**Forum mondial de l'harmonisation
des Règlements concernant les véhicules****194^e session**

Accord de 1958 :**Examen de projets d'amendements à des Règlements ONU
existants soumis par le GRSP****Proposition de complément 1 à la série 04 d'amendements
au Règlement ONU n° 100 (Véhicules électriques)****Communication du Groupe de travail de la sécurité passive***

Le texte ci-après, adopté par le Groupe de travail de la sécurité passive (GRSP) à sa soixante-quinzième session (ECE/TRANS/WP.29/GRSP/75, par. 18), est fondé sur le document informel GRSP-75-01-Rev.3. Il est soumis au Forum mondial de l'harmonisation des Règlements concernant les véhicules (WP.29) et au Comité d'administration de l'Accord de 1958 (AC.1) pour examen à leurs sessions de novembre 2024.

Figure 1
Mesure de la longueur développée

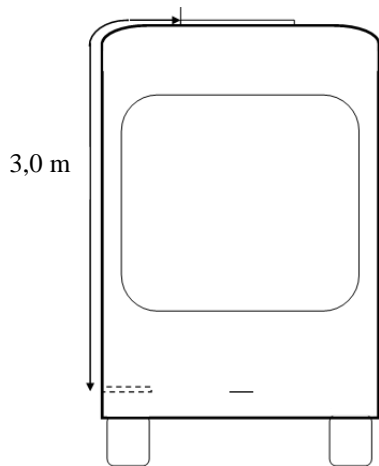
Pour les véhicules des catégories N₂, N₃, M₂, M₃, O₃ et O₄, les dispositifs de couplage conducteur qui ne sont pas sous tension sauf pendant la charge du SRSEE sont dispensés de la présente prescription s'ils sont situés sur le toit du véhicule et hors de portée d'une personne debout à l'extérieur du véhicule et, pour les véhicules des catégories M₂ et M₃, si la longueur développée entre le marchepied du véhicule et le dispositif de recharge monté sur le toit est au minimum de 3 m. S'il y a plusieurs marches du fait de la présence d'un plancher surélevé à l'intérieur du véhicule, cette longueur est mesurée à partir de la marche la plus basse permettant d'entrer dans le véhicule, comme l'illustre la figure 1.

Figure 1
Description générale des impulsions d'essai

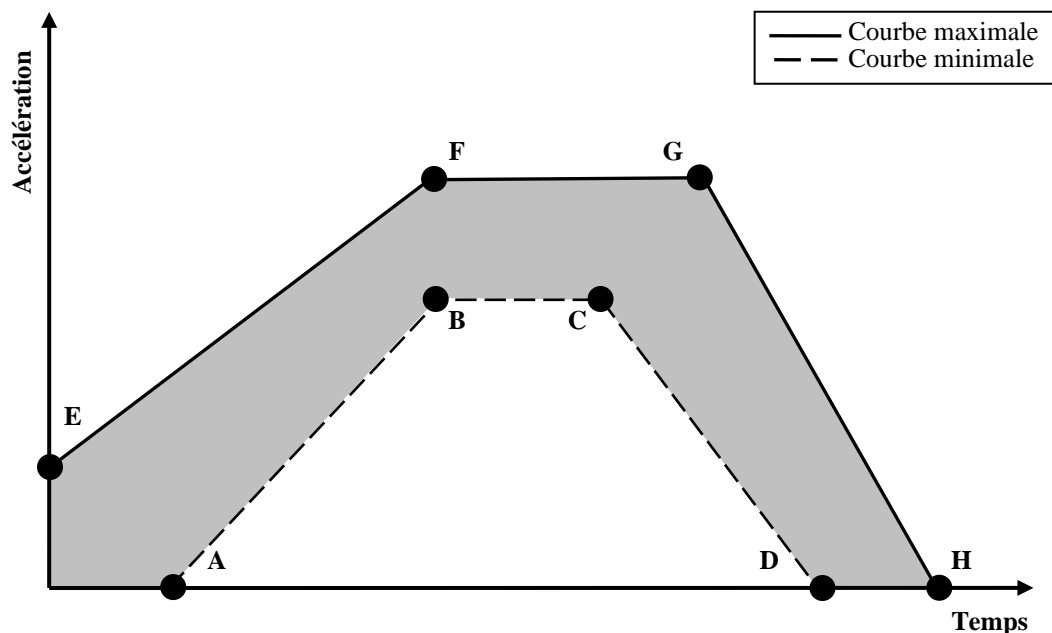
Le dispositif soumis à l'essai doit être décéléré ou accéléré selon les plages de tolérance définies dans les tableaux 1 à 3. Le constructeur décide si les essais doivent être menés dans le sens positif, dans le sens négatif ou dans les deux sens.

Les impulsions d'essai doivent être comprises entre les limites minimale et maximale définies dans les tableaux 1 à 3. Un niveau de choc plus élevé ou une durée plus longue que le prescrivent les tableaux 1 à 3 peuvent être appliqués si le constructeur le recommande.
